STAROSTA POWIATU KOLSKIEGO

Nr ZRT 7121-24.2017

Nr ZRT 7121-77.2017

W związku z powyższym **zatwierdzam** zmiany w projekcie oznakowania zaewidencjonowanego pod nr 36/2000 z dnia 14.06.2000r. w zakresie skrzyżowania ulicy Konarskiego z ulicą Konopnickiej w m. Koło poprzez:

- Kopia mapy sytuacyjnej z propozycją lokalizacji przejść dla pieszych

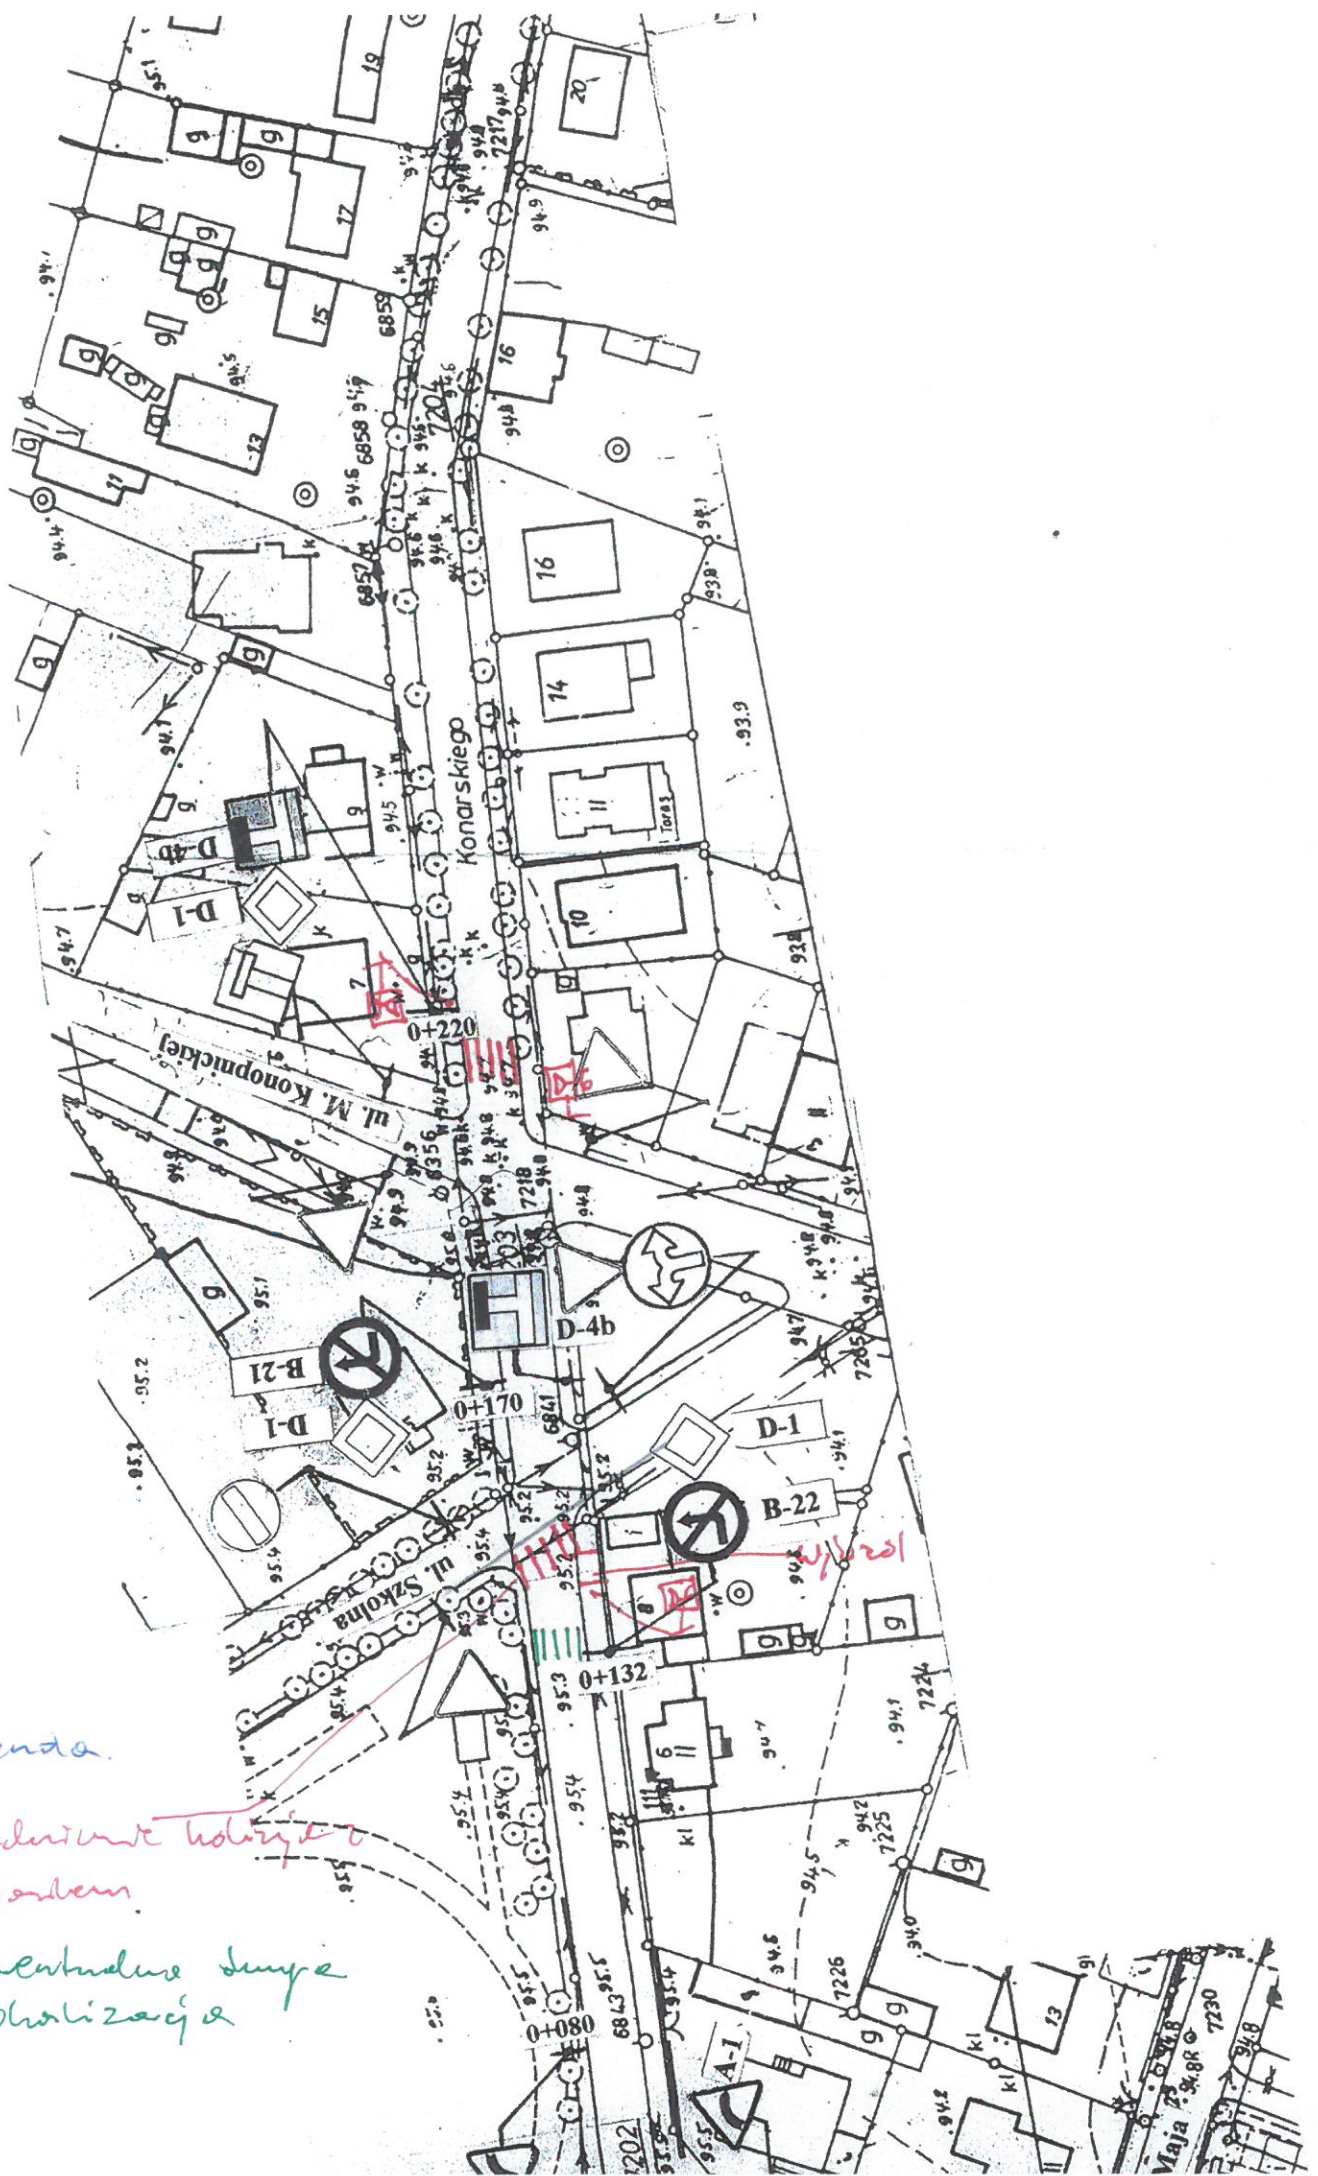
1. Proponowana lokalizacja progów zwalniających w obrębie wskazanego skrzyżowania nie posiada oparcia w przepisach rozporządzenia Ministra Infrastruktury z dnia 3 lipca 2003r. w sprawie szczegółowych warunków technicznych dla znaków i sygnałów drogowych oraz urządzeń bezpieczeństwa ruchu drogowego i warunków ich umieszczania na drogach (załączniki 1-4 do rozporządzenia Dz. U. Nr 220, poz. 2181 z dnia 23 grudnia 2003r. z późn. zm.) w zakresie lokalizacji progów zwalniających.

2. Natomiast w sprawie lokalizacji przejść dla pieszych w rejonie skrzyżowania ulic Konarskiego, Szkolnej i Konopnickiej uczestnicy spotkania w załączniku przedstawiają proponowaną lokalizację przejść dla pieszych **celem akceptacji**. Informując, iż proponowana lokalizacja przy skrzyżowaniu ulicy Szkolnej i Konarskiego (na mapie kolor czerwony) w związku z bliskością wjazdu na posesję może wpływać na zagrożenie bezpieczeństwa i kolizji pieszych z użytkownikami istniejącego zjazdu, dlatego (na mapie kolor zielony) proponuje się drugą lokalizację przejścia w oddaleniu od skrzyżowania, która może nie spełniać swojego przeznaczenia.

Podsumowując powyższe obecna geometria skrzyżowania w/w ulic nie daje zbyt wiele możliwości lokalizacji bezpiecznych i zgodnych z przepisami prawa przejść dla pieszych.

- Kopia mapy sytuacyjnej z miejscem lokalizacji przejść dla pieszych

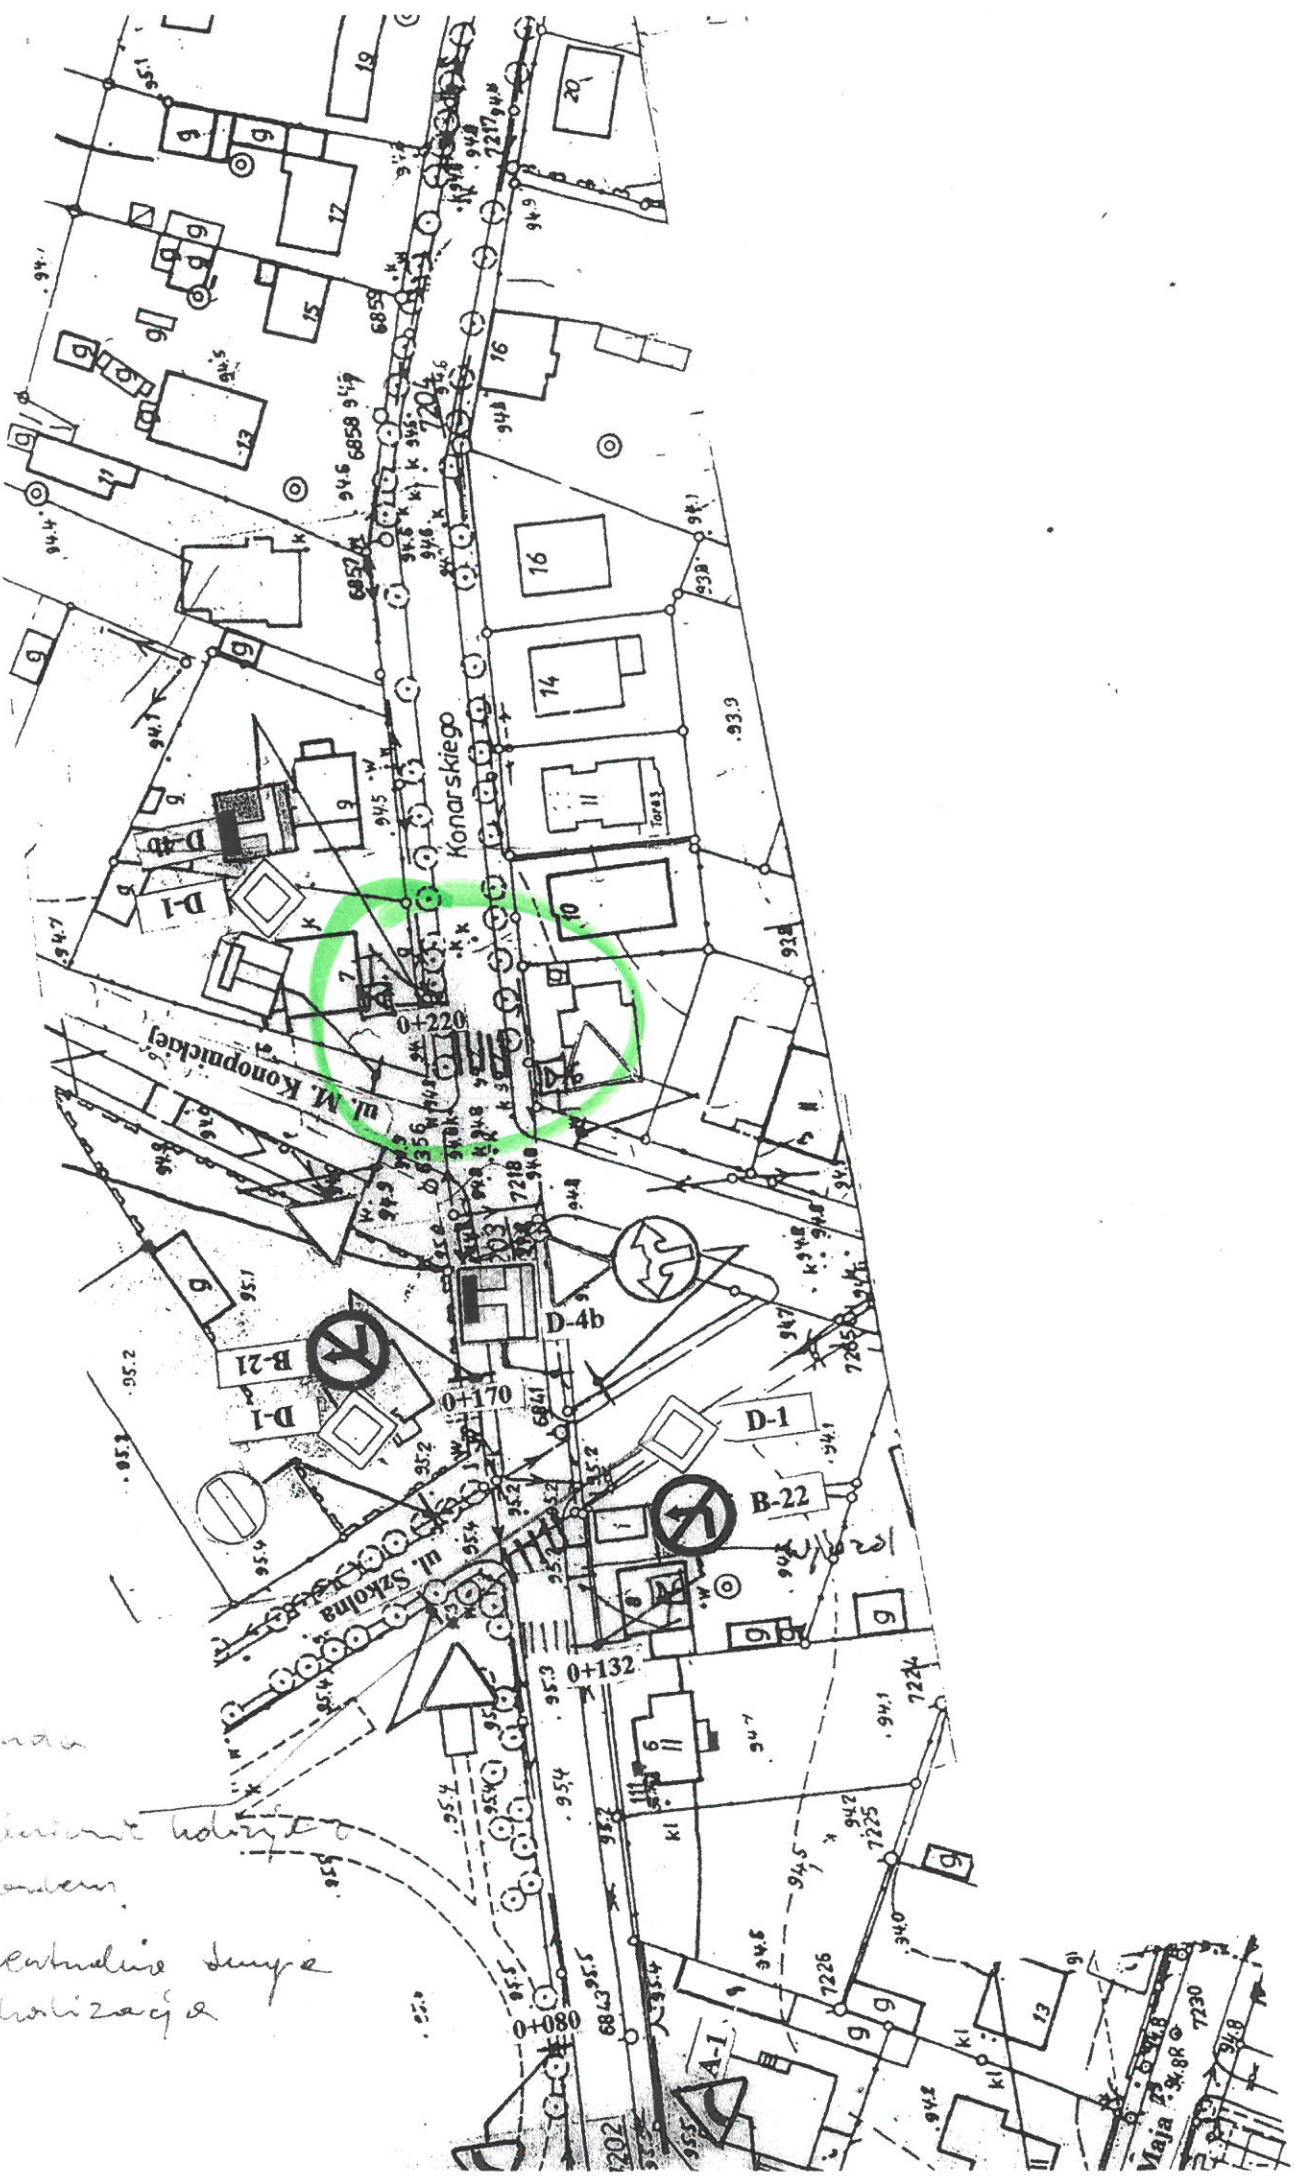
Po ponownym rozpatrzeniu oraz przeanalizowaniu przedstawianych zmian w istniejącym oznakowaniu w zakresie przejścia dla pieszych w obrębie w/w skrzyżowań rozpatrzono wnioski pozytywnie.

- lokalizację przejścia dla pieszych z oznakowaniem poziomym znakami P-10 i pionowym znakami D-6 zgodnie z zasadami rozporządzenia Ministra Infrastruktury z dnia 3 lipca 2003r. w sprawie szczegółowych warunków technicznych dla znaków i sygnałów drogowych oraz urządzeń bezpieczeństwa ruchu drogowego i warunków ich umieszczania na drogach (załączniki 1-4 do rozporządzenia Dz. U. Nr 220, poz. 2181 z dnia 23 grudnia 2003r. z późn. zm.).

Zmiany w oznakowaniu zostaną wykonane przez Powiatowy Zarząd Dróg w Kole w terminie umożliwiającym jego wykonanie w terenie, ale nie później niż do dnia 31.07.2017r., przy uwzględnieniu obowiązujących przepisów.
